Temat opracowania: Remont wybranych odcinków dróg publicznych kategorii powiatowej należących do Powiatu Sepoleńskiego - DP1133C na odc. odł. 1,085 km zlokalizowanym pomiędzy km 3+450, a km 4+535 oraz na odc. o dł. 0,555 km zlok. pomiędzy km 4+535, a km 5+090 jej przebiegu		
Tytuł rysunku: Rysunek uzgodnieniowy	Skala: 1:500	Nr rys.: 1.2
Opracowanie: mgr. inż. Olga ECKERT-GAPPA	Data: 03.2024

Uzgodnienie

dotyczy: Projekt zagospodarowania terenu dla zadania pn. „Remont wybranych odcinków dróg publicznych kategorii powiatowej należących do Powiatu Sępoleńskiego”, w zakresie DP nr 1133C na odcinku o dł. 1,640 km w m. Wysoka Krajeńska, gm. Sępólno Kraj., oraz w m. Wielowicz, gm. Sośno.

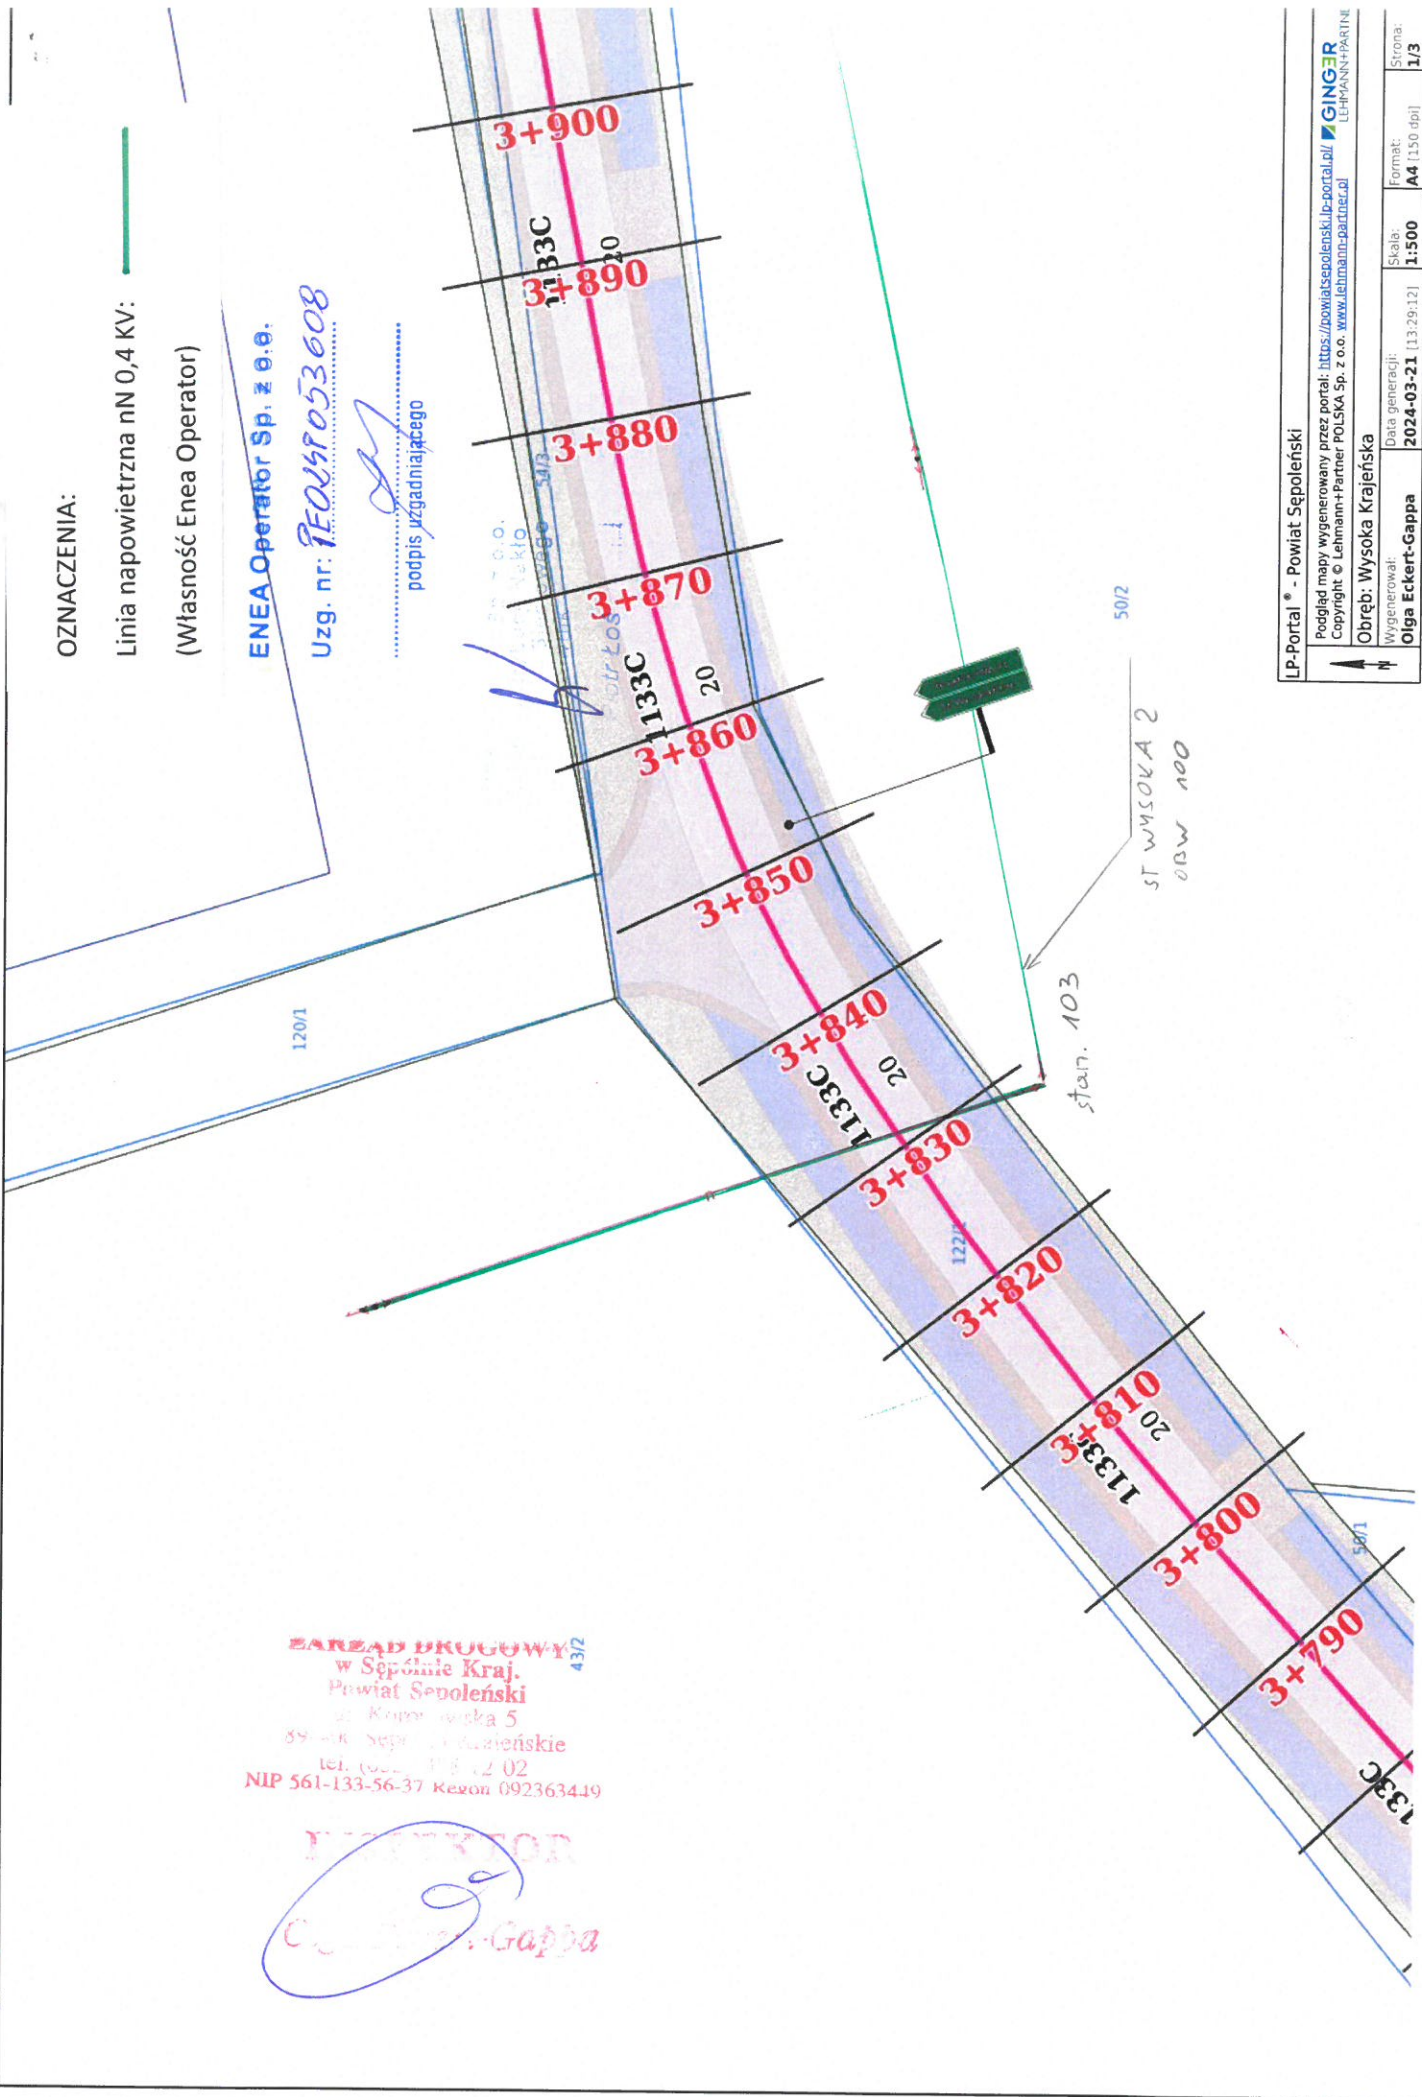
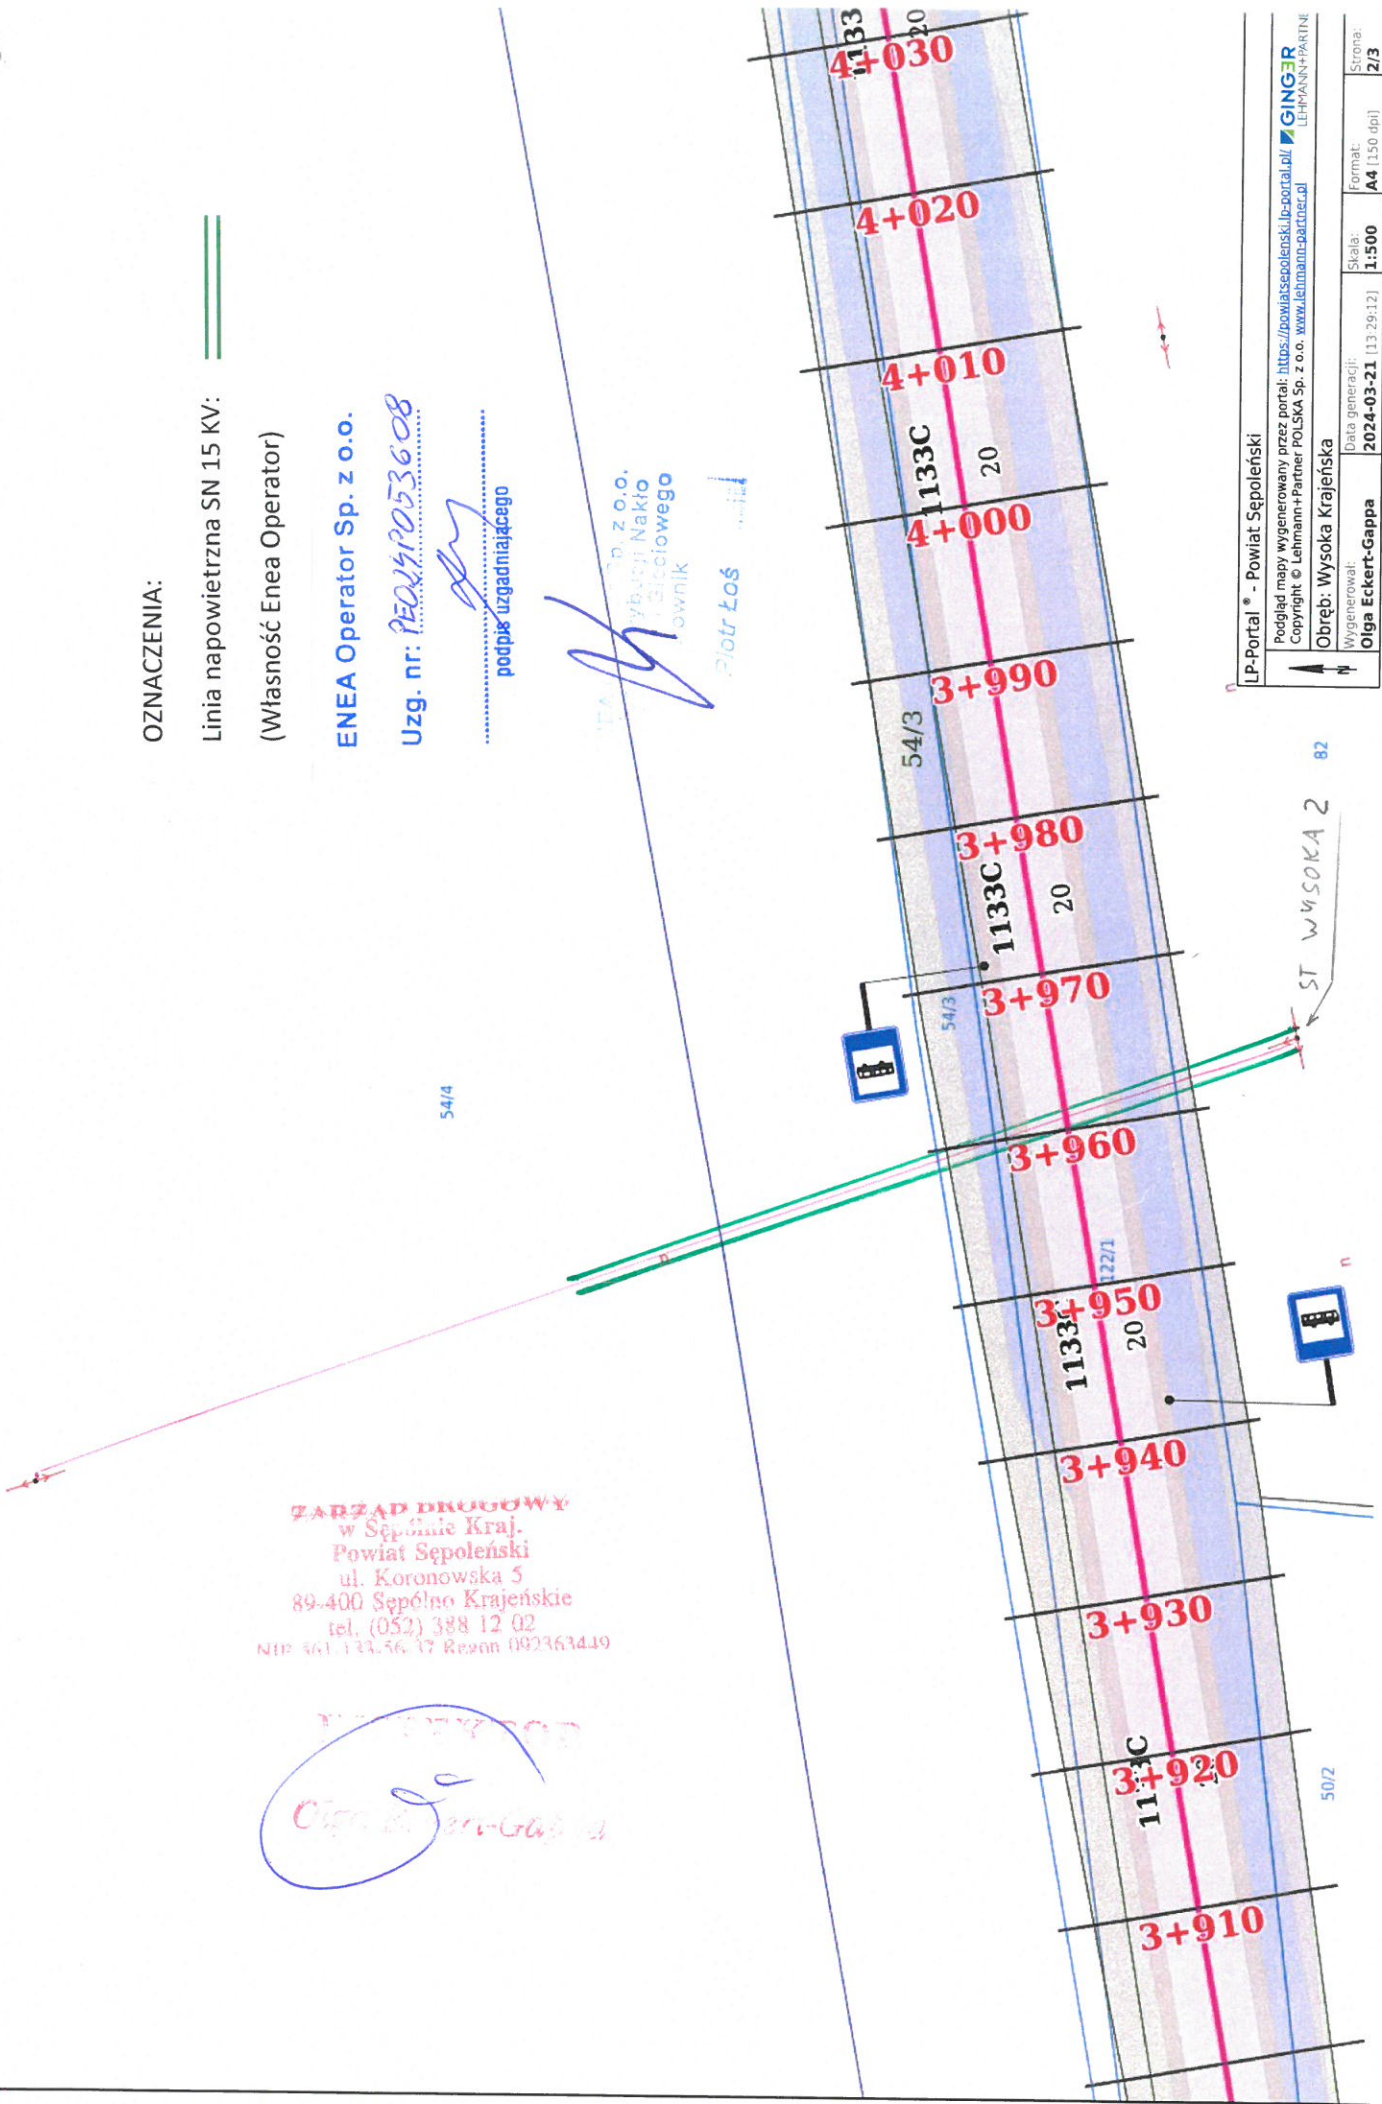
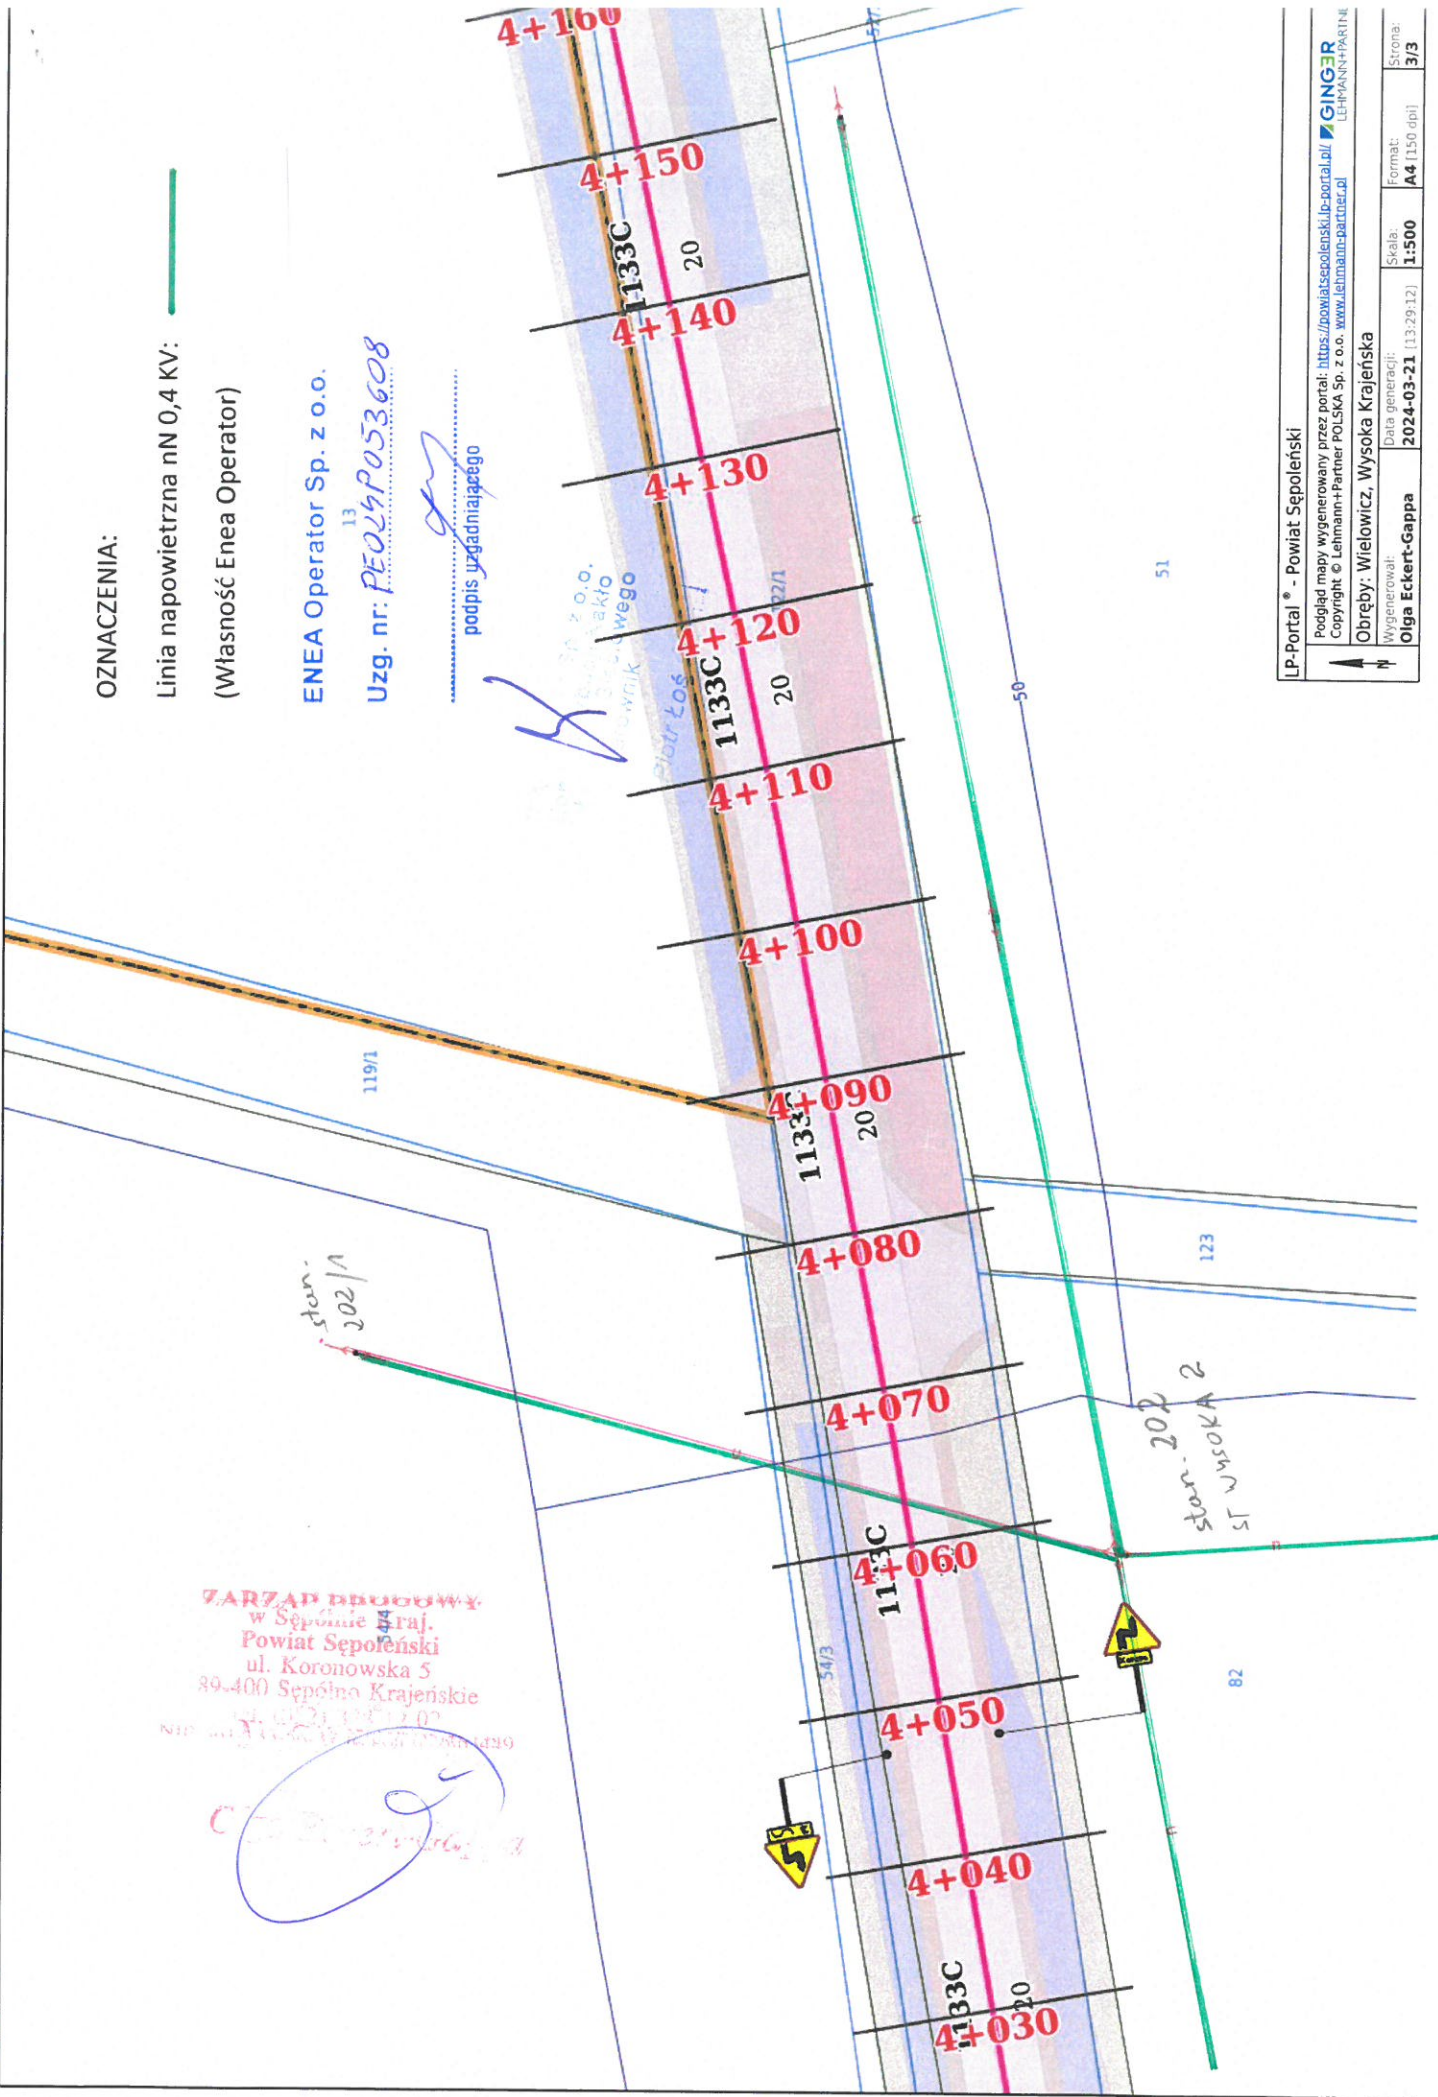
Przedłożenie mapy syt. uzgadnia się na następujących warunkach:

1. Istniejąca sieć elektroenergetyczna własność ENEA Operator Sp. z o.o. zaznaczono i opisano na mapie sytuacyjnej.
2. Zastrzegamy możliwość wystąpienia na terenie, urządzeń i kabli niezainwentaryzowanych wyłączonych z eksploatacji. Powyższy fakt należy niezwłocznie zgłosić do RD Nakło.

3. Wykonawca z 14 – dniowym wyprzedzeniem pisemnie powiadomi o rozpoczęciu prac RD Nakło i sprawdzi aktualność naniesień.
4. Przy prowadzeniu prac w razie odkrycia urządzeń elektroenergetycznych należy niezwłocznie powiadomić RD Nakło i po wyłączeniu urządzeń spod napięcia i pod nadzorem zabezpieczyć przed uszkodzeniem i osiadaniami ziemi poprzez nałożenie na odkryte kable na całej szerokości wykopu rur osłonowych dwudzielnych typu Arot. Skrzyżowania i zbliżenia wykonać zgodnie z obowiązującymi normami a przed zasypaniem zgłosić do odbioru.

5. ENEA Operator Sp. z o.o. informuje że nie będzie ponosiła kosztów przebudowy i poziomowania swoich urządzeń w przypadku zmiany rzędnych wysokości terenu w wyniku realizacji projektu.

6. Zobowiązuje się Inwestora i Wykonawcę robót do przeprowadzenia prac w sposób wykluczający możliwość powstania awarii sieci elektroenergetycznej na skutek prowadzenia tych prac.

7. Uzgodnienie jest ważne przez 6 miesięcy od daty wydania.
8. Niniejsze uzgodnienie jest niezbędnym załącznikiem do projektu.
9. W przypadku kolizji istniejącej sieci elektroenergetycznej z planowanymi robotami budowlanymi lub remontowymi w szczególności w przypadku zbliżenia się do urządzeń znajdujących się pod napięciem, przed przystąpieniem do pracy należy wystąpić do RD Nakło o wyłączenie w uzgodnionym terminie urządzeń elektroenergetycznych spod napięcia.
